Protocolo 1.204/2025

Acusamos o recebimento do Ofício nº 0775/2025-SL/CMC, que trata do Requerimento nº 170/2025, de autoria do ilustre vereador Pacheco Cabeleireiro (PP), que requer do Executivo Municipal, solicitação de esclarecimentos e resolução sobre a exclusão da rua Sete Copas do projeto de pavimentação do bairro Massa Barro no município de Cáceres-MT.

NOTIFICAÇÃO – 001/2025

Resposta ao Requerimento nº 170/2025

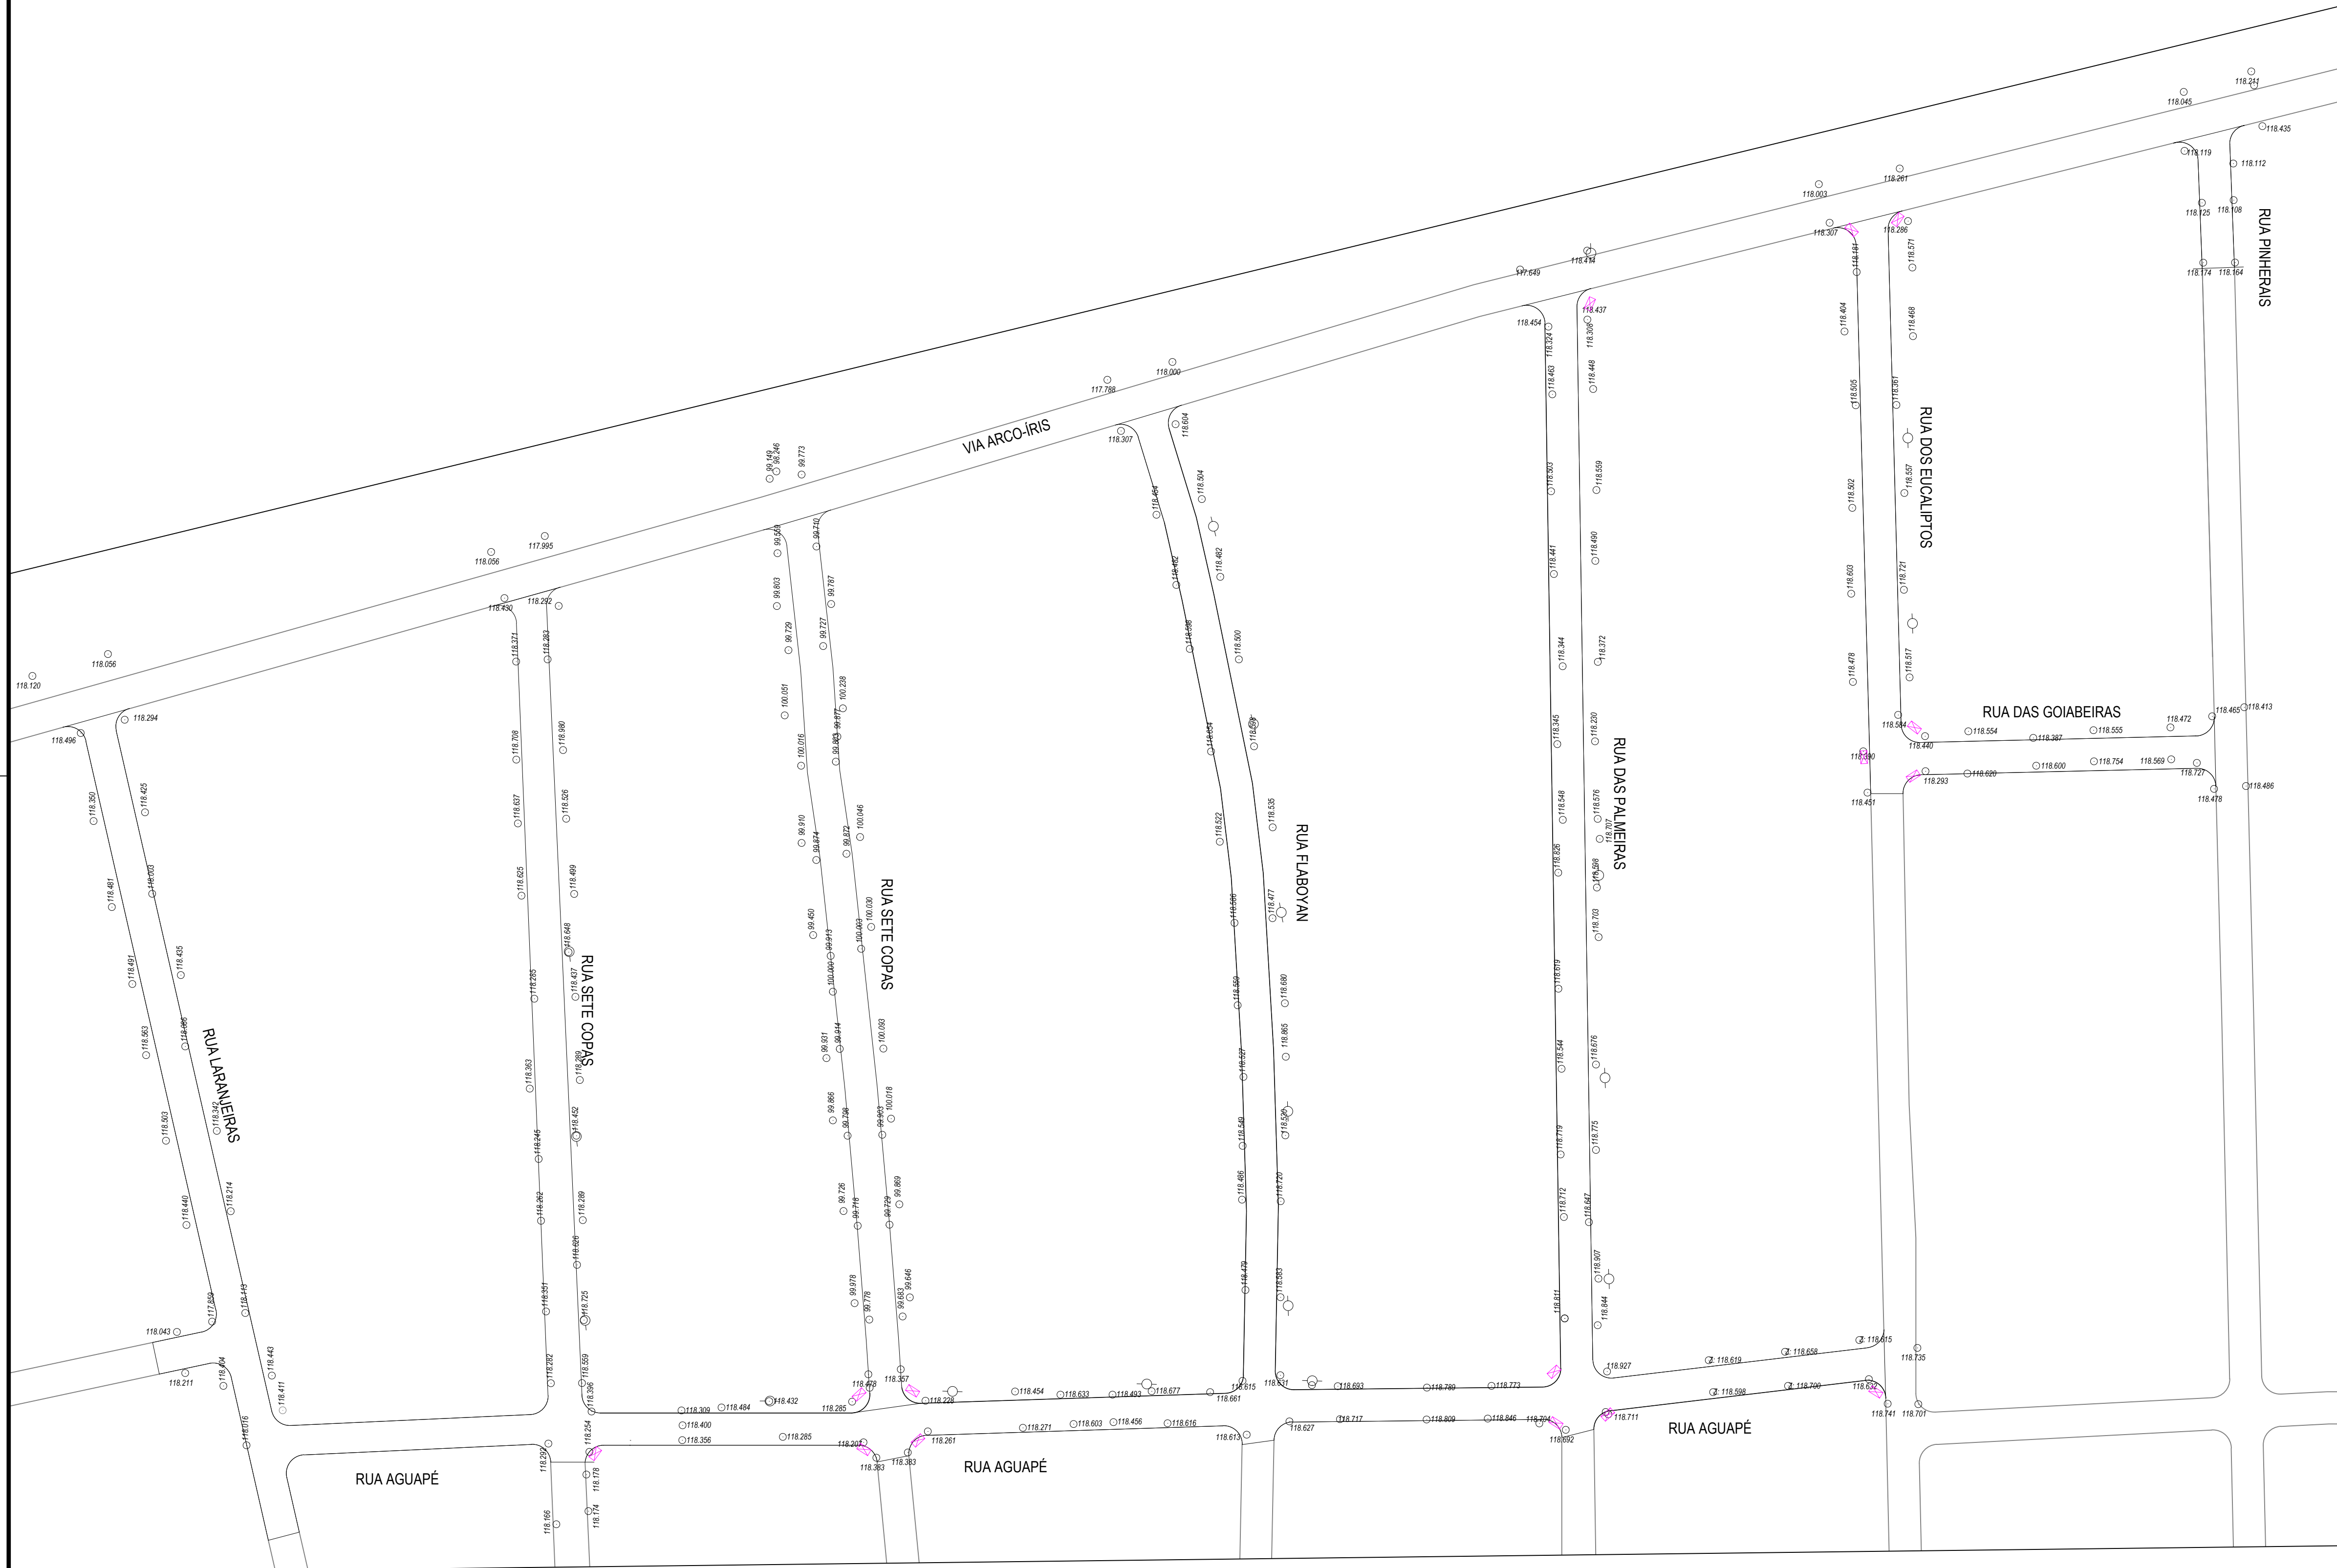
- A via Sete Copas, do bairro Massa Barro, não foi incluída no projeto, contrariando a solicitação formal.
- A via presente no projeto com nome de via Sete Copas corresponde, na verdade, à via Araucária, que deve ser mantida.
- A via Laranjeiras, indevidamente identificada como Miguel Atala, consta no projeto sem fazer parte do escopo original, a qual deverá ser glosada.

Foi apurado, com base em documentos oficiais, que a **Rua Araucária foi indevidamente identificada como Rua Sete Copas no projeto executivo**, o que resultou na exclusão da **verdadeira Rua Sete Copas**, localizada entre a Rua Aguapés e a Rua Arco-Íris.

- **Prazo de 2 (dois) dias úteis**, a contar do recebimento desta, para:
 - Apresentar justificativa formal e técnica quanto a omissão da via no Bairro Massa Barro, no projeto original.
- **Prazo de até 05 (cinco) dias úteis** para:
 - Apresentar projeto completo e atualizado da via Sete Copas (bairro Massa Barro), inclusive com planilhas de quantitativos a serem acrescidos e/ou glosados;

A empresa responsável pela elaboração do projeto foi **devidamente notificada** e reconheceu formalmente o equívoco. Em decorrência disso, apresentou a versão corrigida do projeto, contemplando a Rua Sete Copas conforme sua posição geográfica real.
